**Breyting 17 07 13**

Verki: Skálabergr 4  
 Helti: útlit  
 Kvarði: 1:100  
 Dags: 04 07 91

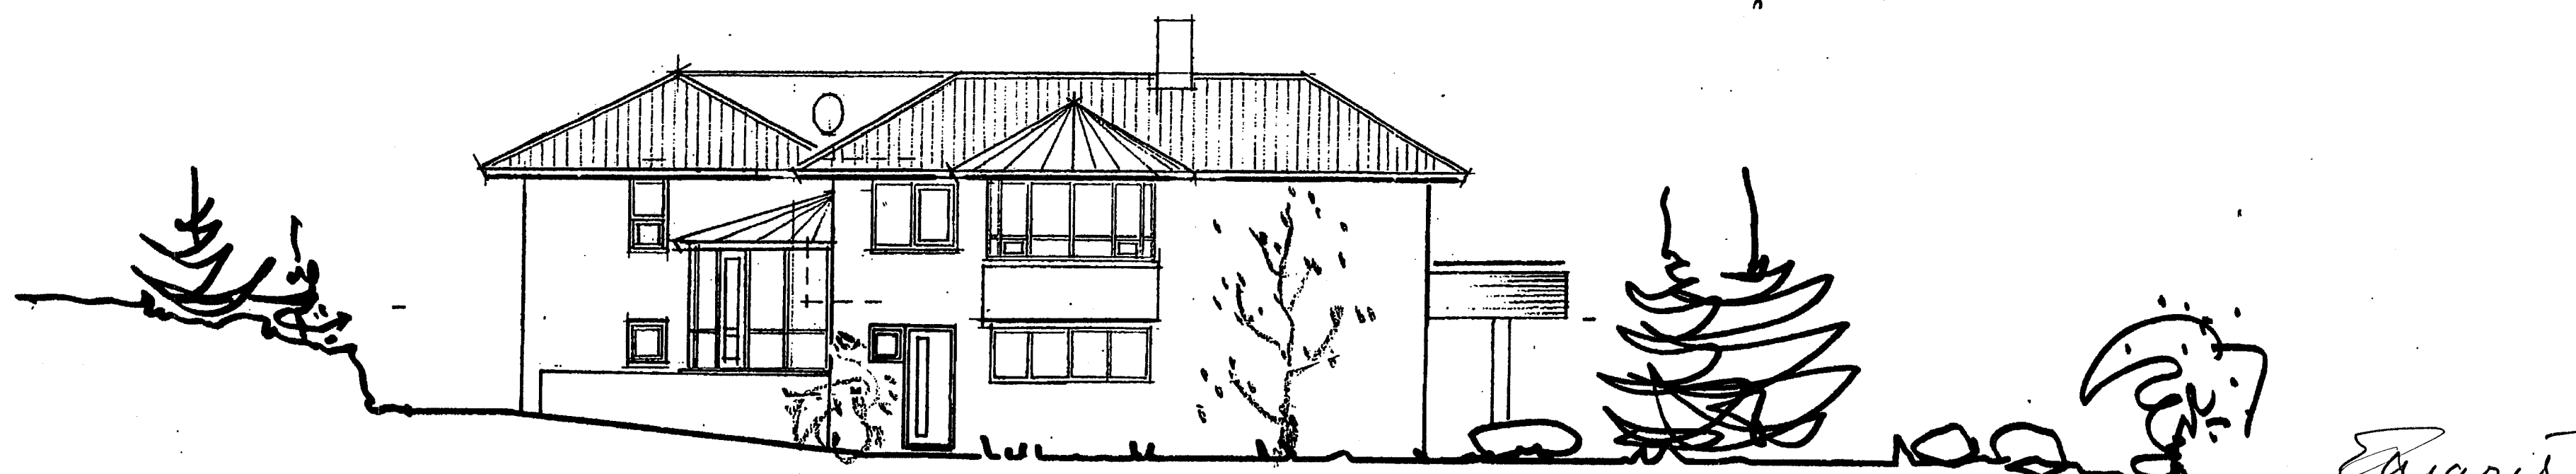
Skipulagi hússins breytt þannig að í húsinu verða tvær íbúðir. Inngangur í íbúð 01 02 er á norðurhlíð og aðkoma að henni meðfram austurhlíð hússins. Útitröppum, aðkoma að íbúð 01 01, er breytt. Bílastæði fyrir íbúð 01 02 er austan við núverandi bílastæði.
